Objet :  
Rapport de la visite d'inspection du 17-12-2014

Exploitant concerné :  
AJASSOCIES (Chaufferie de GRIGNY II)

### RAPPORT DE L'INSPECTION DES INSTALLATIONS CLASSEES

ÉTABLISSEMENT	
Nom de l'établissement	Chaufferie de Grigny II
Adresse	Avenue de la 1er Armée Française - CD 310 - 91350 GRIGNY
Activité	Installation de combustion
Régime	Autorisation
Nombre de salariés	4 personnes sur site (3 techniciens + 1 responsable)
Exploitant ICPE	Cabinet AJASSOCIES, Administrateurs Provisoires du Syndicat Principal de la Copropriété de Grigny II
Responsable maintenance	Société ROUGNON

##### **Art 6.4.7. Transport - chargement - déchargement**

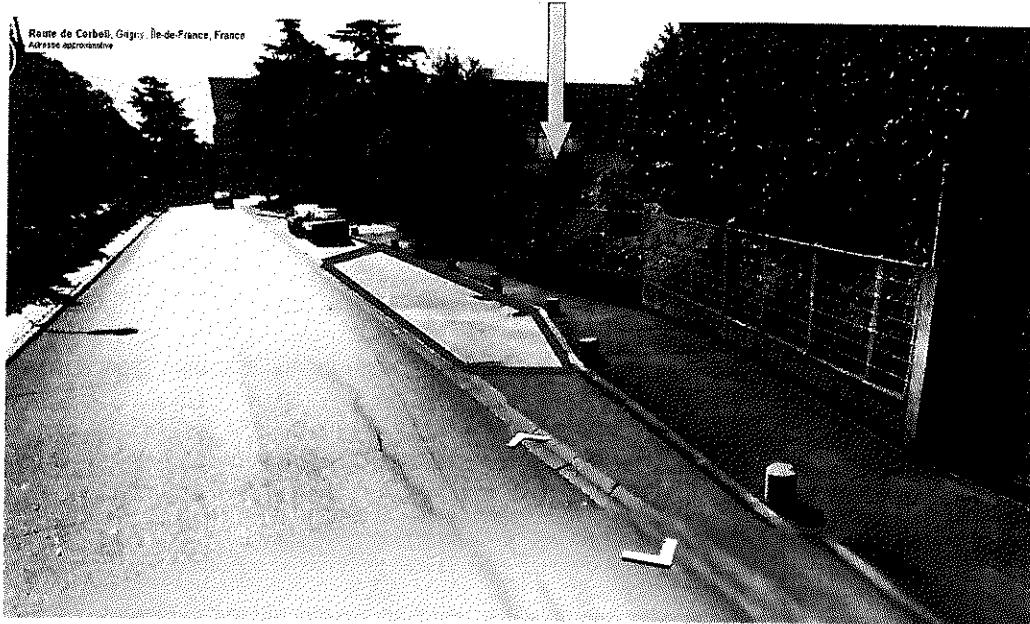
D'après le plan des réseaux fourni à l'inspection, une fosse de rétention reliée à l'aire de dépotage est disponible en cas de déversement accidentel. La manipulation de la vanne reliant l'air de dépotage à la

- l'article 6.4.7 de l'arrêté préfectoral du 18 décembre 2009 en établissant et en affichant à proximité de l'aire de dépotage, les consignes particulières relatives aux transferts de produits dangereux à l'aide de réservoirs mobiles.
